## 改善箇所説明図

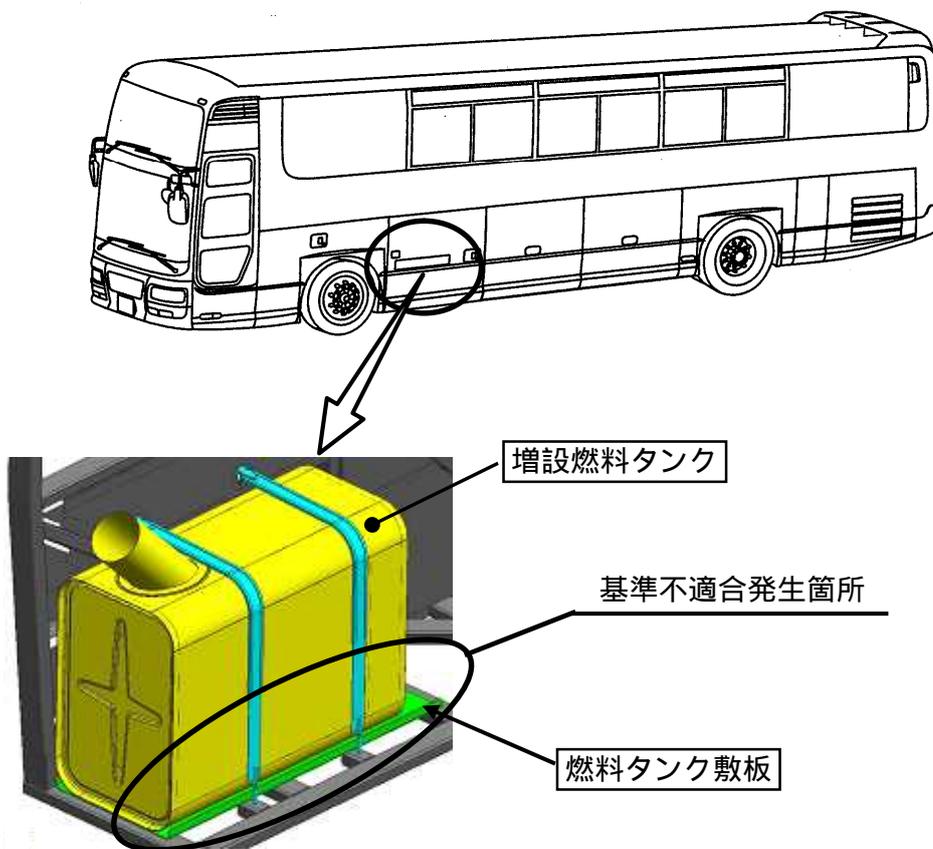
| 改善前            | 改善後                                |
|----------------|------------------------------------|
| <p>燃料タンク敷板</p> | <p>スペーサ</p> <p>ラバー</p> <p>水抜き穴</p> |

燃料タンクを増設した観光バスにおいて、当該タンクの敷板の形状が不適切なため、タンク底面と敷板の間に水が溜まり、腐食することがある。そのため、そのままの状態で使用を続けると、当該タンクに穴が開き、燃料が漏れるおそれがある。

改善の内容： 全車両、燃料タンクを新品に交換し、敷板を対策品に変更する。
